NULMETING BRANDVEILIGHEID

Parkeergarage Piet Hein te Amsterdam

Projectnaam: Parkeergarage Piet Hein

Adres object: Piet Heinkade 59
1019 GM Amsterdam

Parkeerkelder -1 linkerdeel

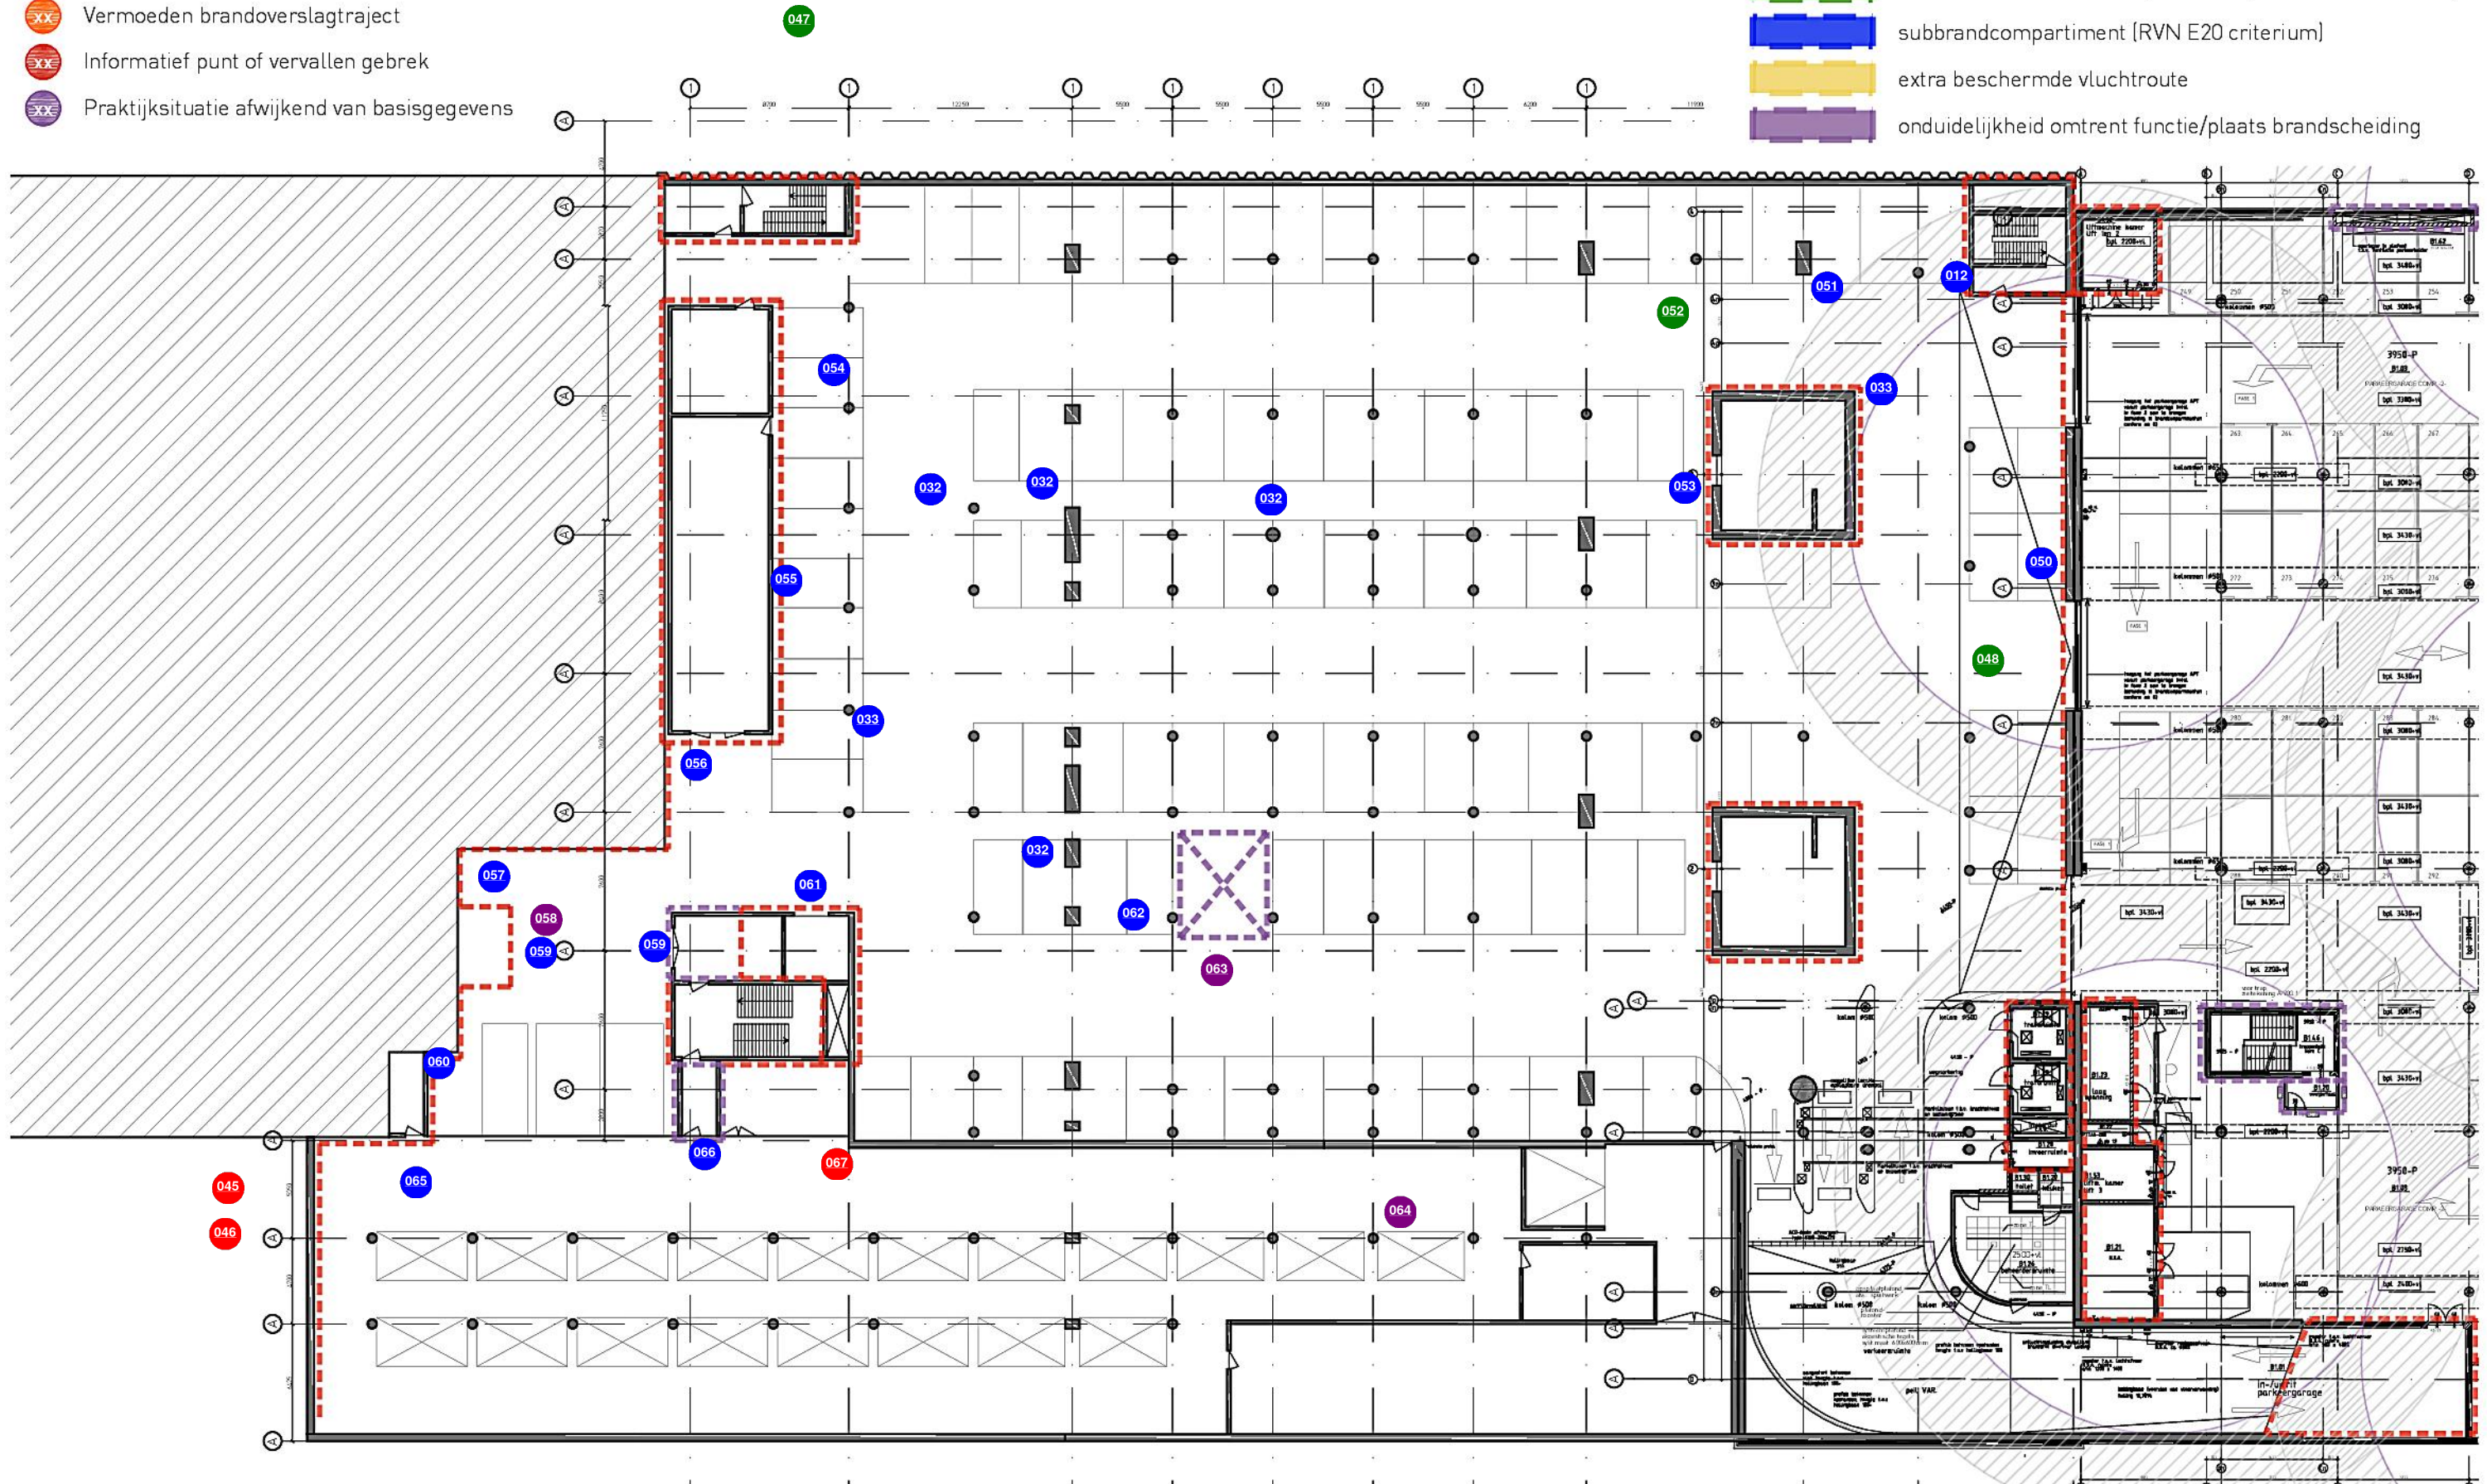
-  Geconstateerd bouwkundig gebrek
-  Geconstateerd gebruiksaspect
-  Vermoeden brandoverslagtraject
-  Informatief punt of vervallen gebrek
-  Praktijksituatie afwijkend van basisgegevens

Werklocatie	Parkeerlaag -1 linkerdeel
Ruimte	Trapopgang Hotel
Kwaliteit	WBDBO 60 min.
Constructie	NVT
Complexiteit	Normale omstandigheden
Prioriteit	Laag

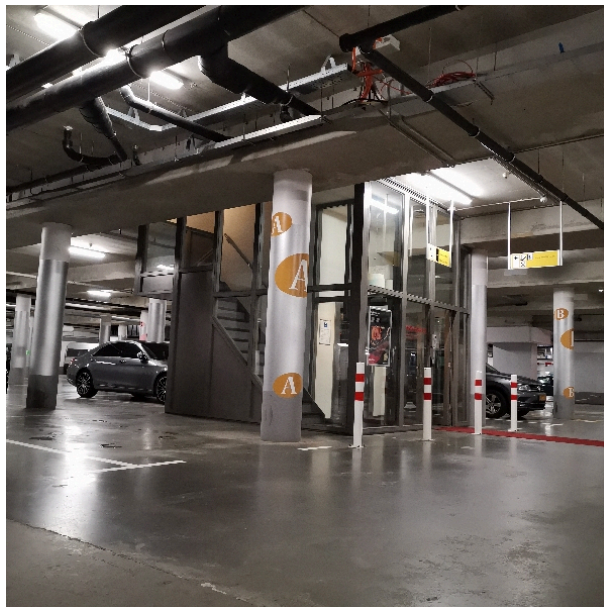
Gebreken

Werklocatie	Parkeerlaag -1 rechterdeel
Ruimte	
Kwaliteit	WBDBO 60 min.
Constructie	Wand: steenachtige wand
Complexiteit	Normale omstandigheden
Prioriteit	Laag

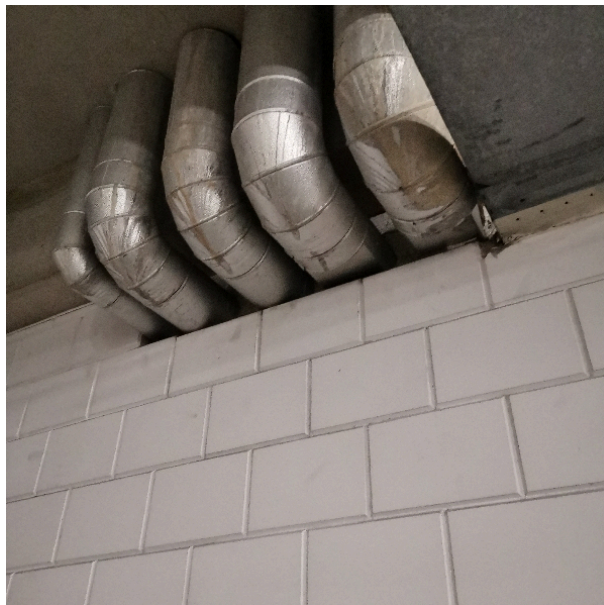
- 5x Doorvoer metaal (75+/complex)**
Doorvoering van metaal in een complexe situatie of groter dan Ø75 mm (al dan niet voorzien van isolatie) gaat zonder brandwerende voorzieningen door brandscheiding.
De doorvoering brandwerend afwerken met een voor dit type brandscheiding aantoonbaar correcte applicatie. Houd rekening met evt. beugeling en terugplaatsen van de isolatie.

Werklocatie	Parkeerlaag -1 linkerdeel
Ruimte	
Kwaliteit	WBDBO 60 min.
Constructie	NVT
Complexiteit	Complexe omstandigheden
Prioriteit	Laag

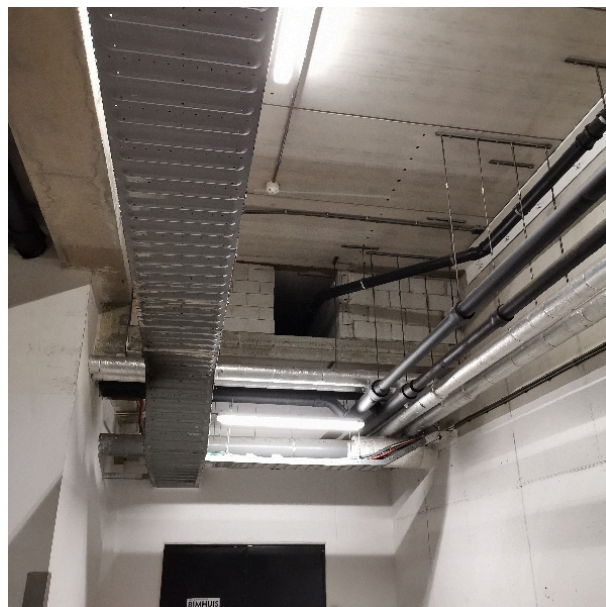
- 1x** **Uniek gebrek**
Er is een uniek gebrek of situatie vastgesteld die nader omschreven moet worden om tot een juiste uitvoering te kunnen komen.
Zie voor verdere omschrijving en herstelmaatregelen de toelichting bij dit gebrek.

Werklocatie	Parkeerlaag -1 linkerdeel
Ruimte	
Kwaliteit	WBDBO 60 min.
Constructie	Vloer: steenachtige vloer
Complexiteit	Normale omstandigheden
Prioriteit	Laag

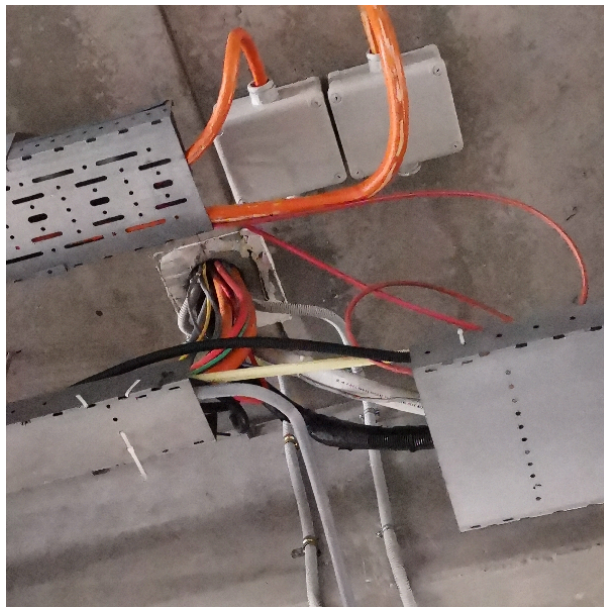
- 1x Doorvoer kabelbundel**
Doorvoering van kabelbundel gaat met onvoldoende brandwerende voorzieningen door brandscheiding.
De doorvoering brandwerend afwerken met een voor dit type brandscheiding aantoonbaar correcte applicatie. Houd rekening met evt. beugeling en terugplaatsen van de isolatie.
